**Strategische Umweltprüfung (SUP)
zum Plan d'aménagement général
(PAG)**

**Ergänzung:
Umwelterheblichkeitsprüfung
- Fläche Bil1(Ostteil)
- Fläche Hol1**

Oktober 2018

Concerne : Plan d'aménagement général de la commune de Rambrouch - Loi modifiée du 22 mai 2008 relative à l'évaluation des incidences de certains plans et programmes sur l'environnement (avis article 2.3) – Avis complémentaire

Abbildung 10: Die Fläche Hol1 mit den beiden Teilflächen in der Übersicht

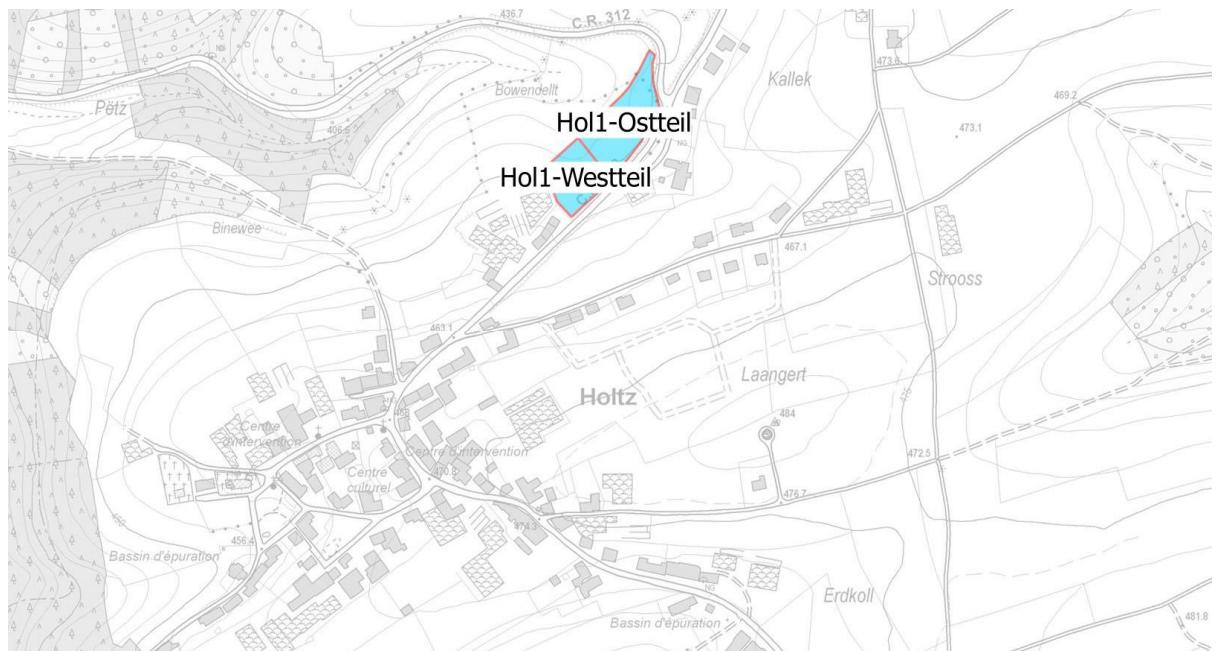
Hol1 wurde bereits in der SUP – Phase 1 behandelt, wobei festgestellt wurde, dass vor allem das Schutzgut Landschaft und hier insbesondere der Ortseingangsbereich bei einer Bebauung stärker betroffen wäre. Als Folge davon wurde der Ostteil von Hol1 aus dem Bauperimeter genommen während der unproblematische Westteil im Bauperimeter als Mischgebiet (MIX-v) verblieben ist.

Gegen die Herausnahme des Ostteils liegt eine Reklamation vor, welche fordert, dass die Parzellen 1376/4802 und 1370/4656 weiterhin im Bauperimeter verbleiben.

Der Schöfferrat schlägt vor, die betroffenen Parzellen wieder in den Perimeter aufzunehmen, als MIX-v, NQ. Das MDDI erklärt sich mit der Ausweisung von zwei Bauplätzen als MIX-v, NQ einverstanden und empfiehlt, die Baumreihe an der Böschungsoberkante zu erhalten und diese mit einer zone de servitude „urbanisation“ zu sichern.

Eine erneute Begehung der Fläche bestätigte, dass die Nussbaumreihe zusammen mit den Bäumen der benachbarten Grünfläche eine besondere Bedeutung für den Ortseingangsbereich hat. Hinzu kommt, dass der Hangbereich im Ostteil stärker geneigt ist (ca. 17 %) als im Westteil (ca. 10 %). An die Baumreihe anschließend wächst außerdem noch eine Feldhecke (geschützter Biotop n. Art. 17) am Nordostrand entlang der Rue de Holtz (CR 312).

- Die Teilfläche Hol1-West ist unproblematisch wird im neuen PAG als MIX-v, QE ausgewiesen. Die Mittelspannung-Freileitung müsste vor einer Bebauung noch in die Erde verlegt werden.

- Bei einer zukünftigen Bebauung von Hol1-Ost ist die Nussbaumreihe entlang der Straßenböschung zu erhalten, da sie den Ortseingangsbereich entscheidend mitprägt (s. Abbildung 17). Dies sollte mit einer entsprechenden zone de servitude „urbanisation“ im PAG fixiert werden.

- Die dreiecksförmige Nordostspitze der Fläche (= Parzellen Nr. 1368/4819, südl. Teilbereich) sowie die Anteile an der Straßenparzelle, die derzeit noch im Perimeter liegen, sind für eine Bebauung ungeeignet und sollten aus dem Bauperimeter genommen werden. Eine Ausweisung als zone agricole (AGR) bzw. Verkehrsfläche wäre hier angebracht.

- Die im Randbereich der Parzelle 1368/4819 wachsende Hecke auf der Straßenböschung der Rue de Holtz ist als geschützter Art. 17-Biotop zu erhalten und müsste im grafischen Teil des PAGs noch entsprechend ergänzt werden. Diese Hecke dient ebenfalls der landschaftlichen Integration des zukünftigen Baugebietes und sollte entsprechend gepflegt werden (kein kastenförmiger Rückschnitt).
